島根原子力発電所3号炉 審査資料	
資料番号	S3-EP-004改02(説1)
提出年月日	令和4年11月15日

# 島根原子力発電所3号炉 炉心解析コード（LANCR/AETNA） （重要現象についてのモデル化と妥当性確認及び解析モデル）

2022年11月  
中国電力株式会社

## 2. 審査会合での指摘事項に対する回答

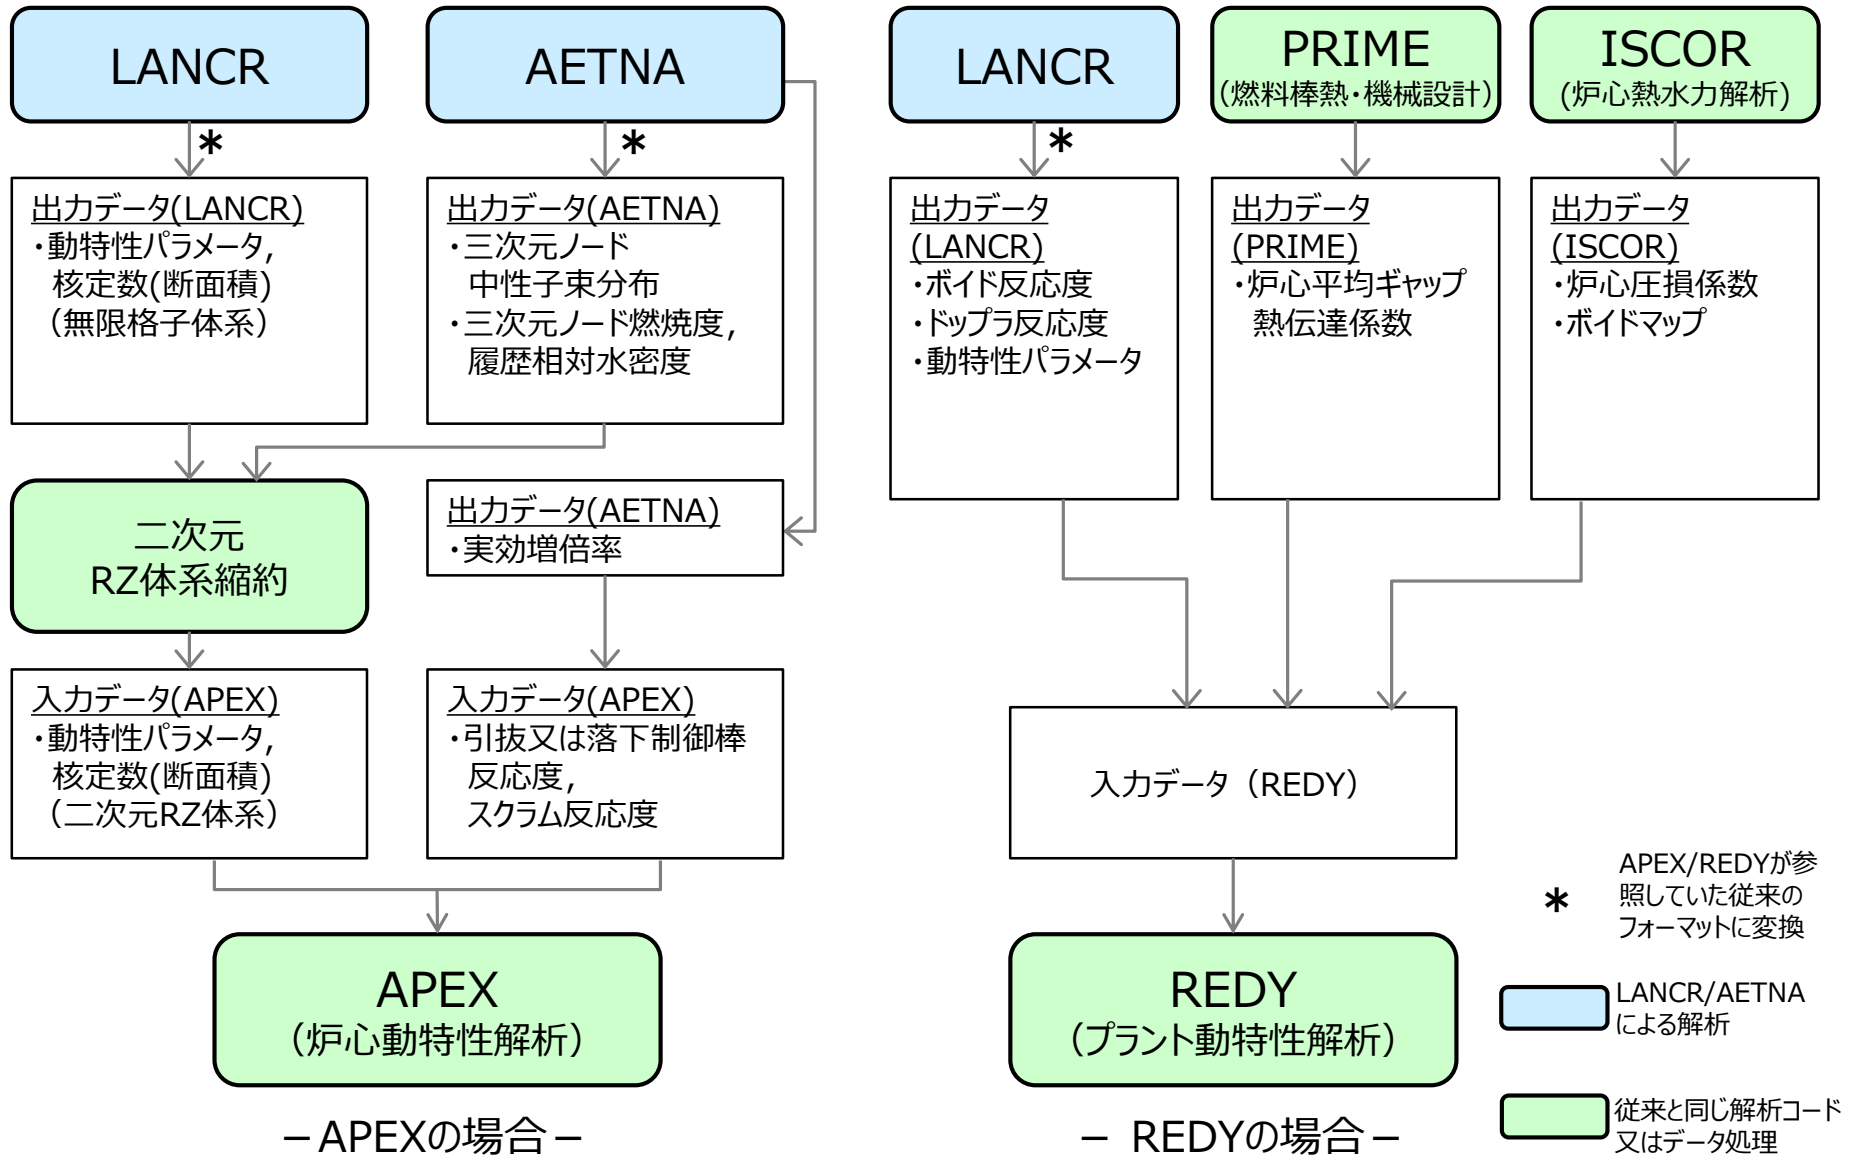
安全解析コード等の入力となるLANCR/AETNAコードの出力を整理し、必要に応じて当該出力から安全解析コード等への入力のための処理プロセスも示すこと。【No.7】

原子炉設置変更許可申請書の添付書類十の安全解析 (運転時の異常な過渡変化の解析と設計基準事故解析) について安全解析コードの入力となるLANCR/AETNAコードの出力を整理した結果をP.38に示す。また、LANCR/AETNAから動特性解析コード (APEX, REDY) への主なデータの処理プロセスをP.39に示す。
